Bauantrag

Vorlage Nr.: **2022/2056**
Verantwortlich: **OV Grö**

Bauvoranfrage: Ausbau des Dachgeschosses zu Wohneinheiten mit Gauben und Balkonen Tullaweg 9, FlurSt. 2610/80

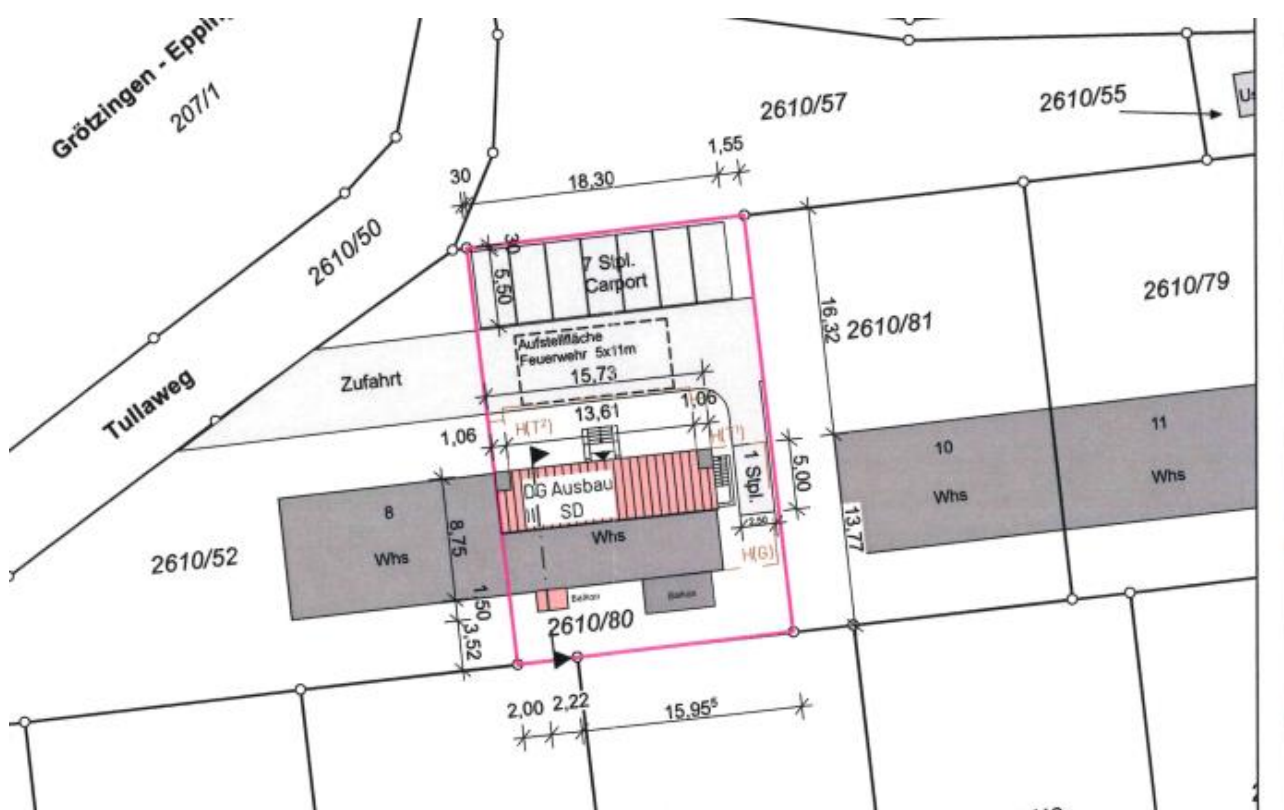
Die Bauherren planen den Ausbau des Dachs mit Dachgauben und Balkonanbauten. Gemäß § 8 des Bebauungsplanes „Wiesenäcker“ sind Dachgauben und Dachaufbauten nicht zulässig.

Das Bauvorhaben widerspricht den Festsetzungen des Bebauungsplanes. Dennoch wurde auf dem Grundstück bereits nach Zustimmung des Ortschaftsrates Grötzingen vom Bauordnungsamt eine Baugenehmigung mit Befreiung von der Festsetzung „Abweichende Dachform: Dachaufbauten“ erteilt.

Im Wesentlichen handelt es sich um eine Änderung der Dachgauben, die aber aufgrund der bereits erfolgten Genehmigung ebenfalls genehmigungsfähig wäre.
